# Zum Bauwettbewerb Bundestag und Bundesrat

Friedrich Spengelin, Vorsitzender des 1. und 2. Preisgerichts, erarbeitete aus der Summe der Gutachten eine zusammenfassende Darstellung. Dieser Text begleitet die hier wiedergegebenen Ausschnitte aus den Arbeiten der beiden im Wettbewerb verbliebenen Architektengruppen. Die Unterkommission des Auslobers tagte Anfang Juni; sie schloß sich der Empfehlung Spengelins an, eine „Architekten-Ehe“ zu stiften. Eine „Technische Kommission“ - aus Mitgliedern des Ältestenrates des Bundestages, der Verwaltung, der Stadt, dem Preisgericht - hat begonnen, mit den Architekten die Möglichkeiten einer solchen Verbindung zu beraten.

## 1 Allgemeine Vorbemerkung, Absicht des Gutachtens

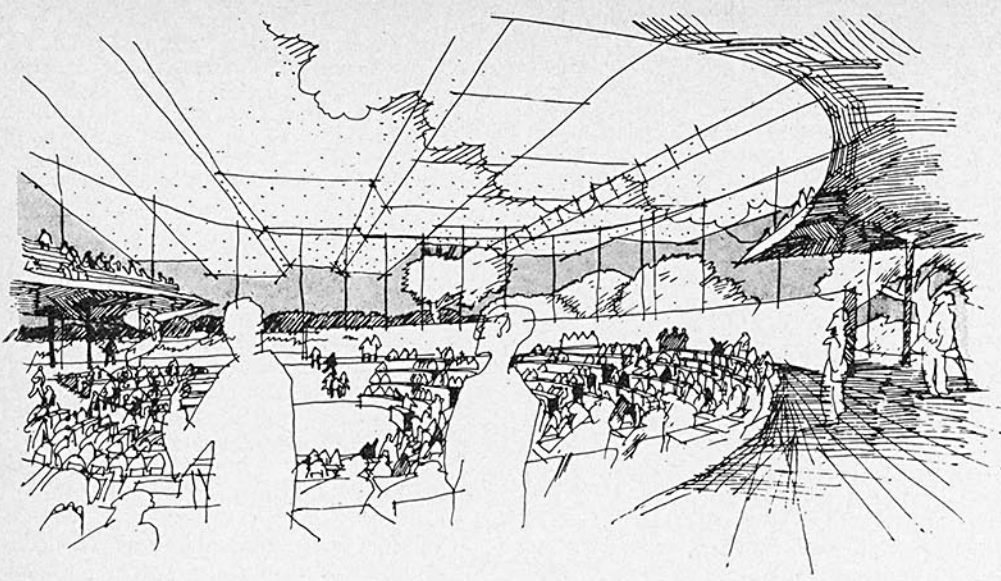
Fachbereich VI - Äußere Funktion - S. 3: „Das im Entwurf W vorgesehene Angebot eines Weges für die Öffentlichkeit durch das Gebäude des Bundestages bietet mit einer möglichen Weiterführung zur Rheinaue neben der Durchlässigkeit des Baukomplexes auch eine Reihe von funktionalen Vorzügen. Die Anordnung von Restaurants, Studios und anderen öffentlichkeitsbezogenen Einrichtungen an dieser Stelle ermöglicht auch die zwanglose Begegnung von Besuchern und Abgeordneten.“

R. Hillebrecht: Gesamtanlage - S. 18: Entwurf W: „Die Wegführung durch das Gebäude des Bundestages wirkt gekünstelt... kompliziert, sie dürfte auch Sicherheitsbedürfnissen zuwiderlaufen.“

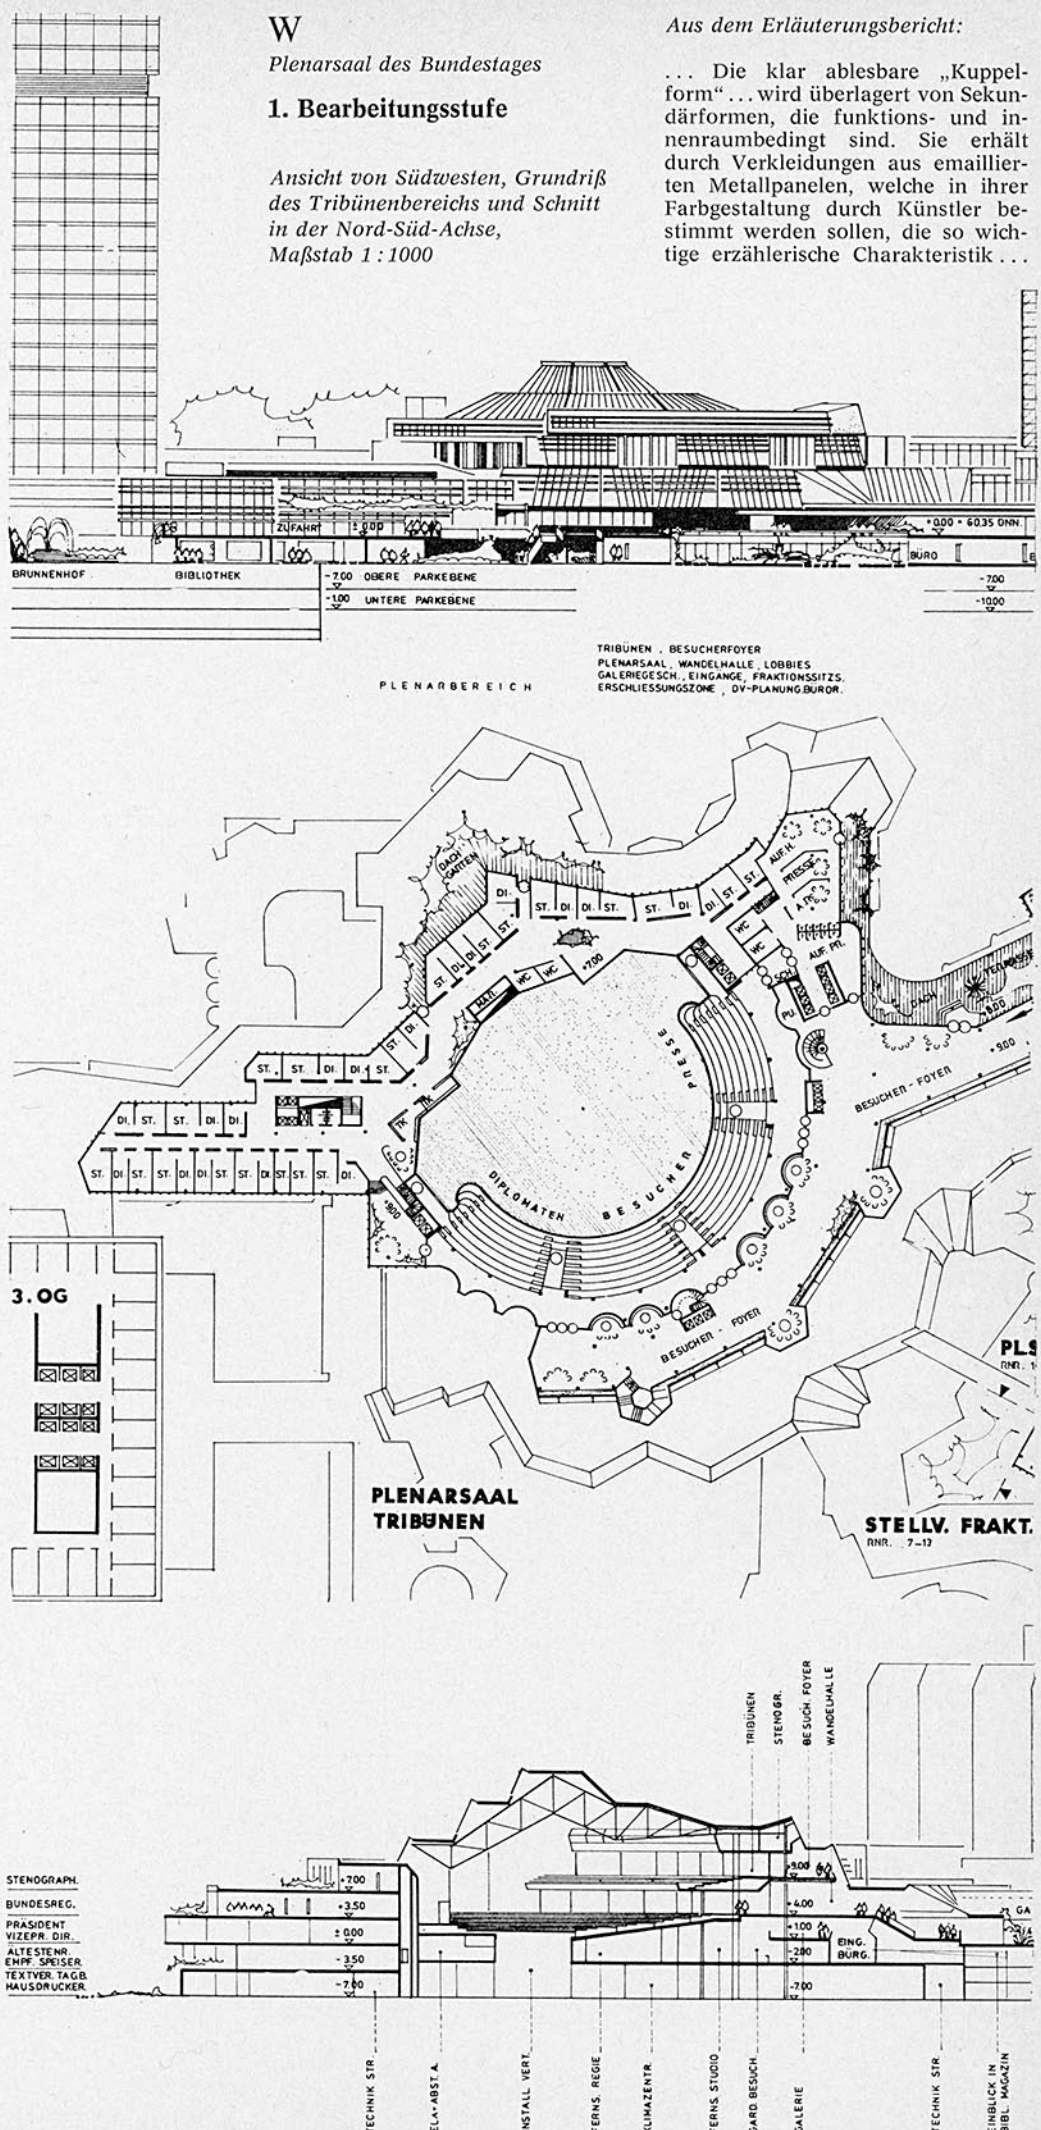
W. Pehnt: Der Plenarsaalbereich des Bundestages S. 19: Entwurf B: „Der Plenarsaal, seine wichtigsten Zugangswege und seine zugehörigen Bereiche sind im Projekt B im wesentlichen achsensymmetrisch organisiert. Symmetrie mit ihren inhärenten Assoziationen von Würde, Steigerung und Auszeichnung ist diesem repräsentativen Bereich durchaus angemessen, zumal sie hier nicht aufdringlich ausgespielt wird. Der Hauptzugang liegt nicht auf einer Mittelachse, sondern ist in zwei Äste gegabelt, die ein begrünter Innenhof trennt. Der Hof ist unregelmäßig geschnitten. Auch dadurch wird die Symmetriebeziehung gemildert, ohne unwirksam zu werden.“

„In der Wegführung zum Plenarsaal nutzt B die Vorteile, die sich aus der strikten Einhaltung des Dreiecksrasters ergeben: vergleichsweise klare Orientierung ohne starren Achsenzwang.“

„Der angenehm gemuldete Plenarsaal ist auf den Mittelpunkt des kreisförmigen Grundrisses bezogen. Auch die Neigung des Schirmdaches, die sich im inneren Lamellenkranz fortsetzt und ihren tiefsten Punkt über der geometrischen Saalmittte erreicht, zentriert den Raum. Ebenso wirkt das von oben durch die Lamellen einfallende Licht zentrierend. Auf diese Weise wird die Gemeinsamkeit der in diesem Raum Versammelten betont. Die Zentrierung des Raumes stimmt mit der Absicht überein, die Abgeordneten künftig in der Regel von ihren Plätzen aus sprechen zu lassen. B erreicht durch die lichtführende schräge Stirnwand, daß auch der Regierungs- und Bundesratsbereich einschließlich des Rednerpultes psychologisch zu der Mitte des Auditoriums hingedrängt werden.“

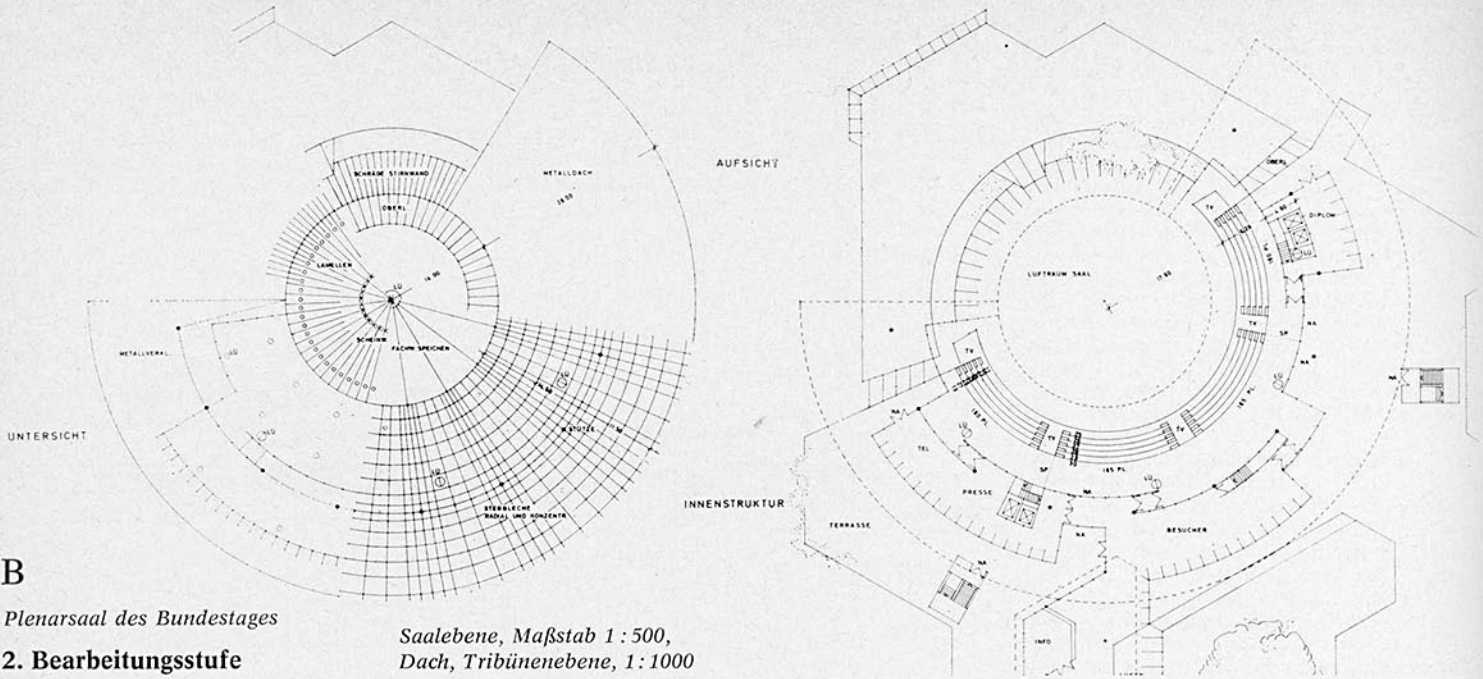
W. Pehnt: Der Plenarsaalbereich des Bundestages - S. 20: Entwurf W: „Eine so direkte Erschließung, wie sie das Projekt B für den größten Teil der Saalbenutzer anbietet, ist im Projekt W nicht möglich und nicht beabsichtigt. Einer der Gründe dafür ist die Anordnung von Saalparkett und Wandelhalle auf der Ebene +1. Sie ergibt sich zwangsläufig aus dem berechtigten Wunsch der Architekten, den Plenarsaal in den Außenansichten wirkungsvoll darzustellen. (vgl. 2.1).“

„Auch der Plenarsaal fällt bei W wesentlich dramatischer aus als bei B: statt der in sich ruhenden Kreisform ein unregelmäßiges, wenn auch seitensymmetrisches Vieleck, das an der Stirnseite abgeflacht ist.“

„Auch die Lichtführung ist nicht ebenmäßig und ausgleichend, sondern kräftig akzentuierend. Tageslicht fällt außer durch transluzide Seitenwände zwischen Saal und Wandelhallen und durch eine unter dem Saaldach umlaufende Verglasung aus den Anschnitten des Faltdaches im Norden ein. Der Lichteinfall unterstreicht die Nord-Süd-Achse des Raumes (Blendwirkungen?). Tragwerk und Innendecke sind so gefaltet, daß sie zunächst als Pyramidenstumpf der Empore mehr Luftraum verschaffen, über den Emporenbrüstungen trichterförmig nach unten abknicken und teils auf die Mitte des Auditoriums, teils auf die Stirnseite zielen. Grate und Kehlen beeinflussen die Blickführung. Sie laufen in einem Punkt zusammen, von dem das Lot auf einen Punkt dicht vor dem Rednerpult fällt.“

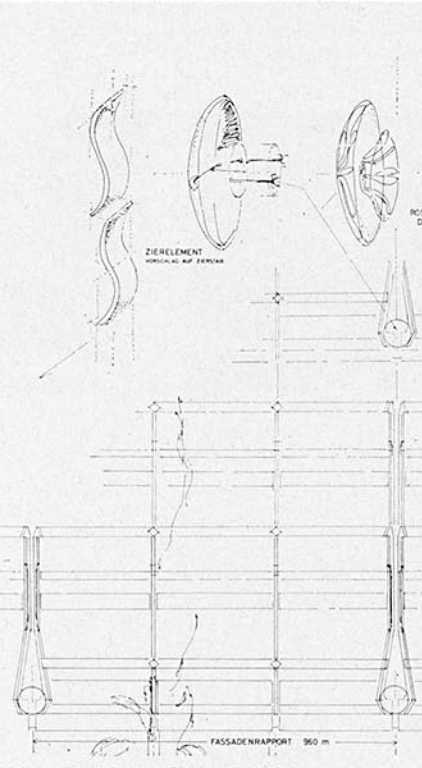
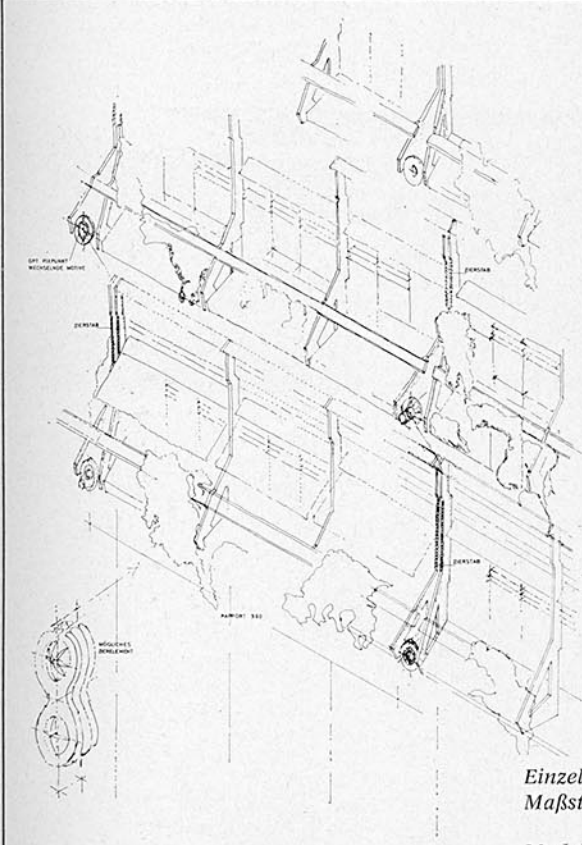
In der Beurteilung der Fassade sind sich alle Gutachter, die dazu Stellung nahmen, einig über die Präferenz des Entwurfes B:

W. Pehnt: Fraktions- und Abgeordnetenbereich - S. 28: „Der Vergleich der Fassadenvorschläge geht eindeutig zugunsten der einfacheren Lösung des Projektes B aus.
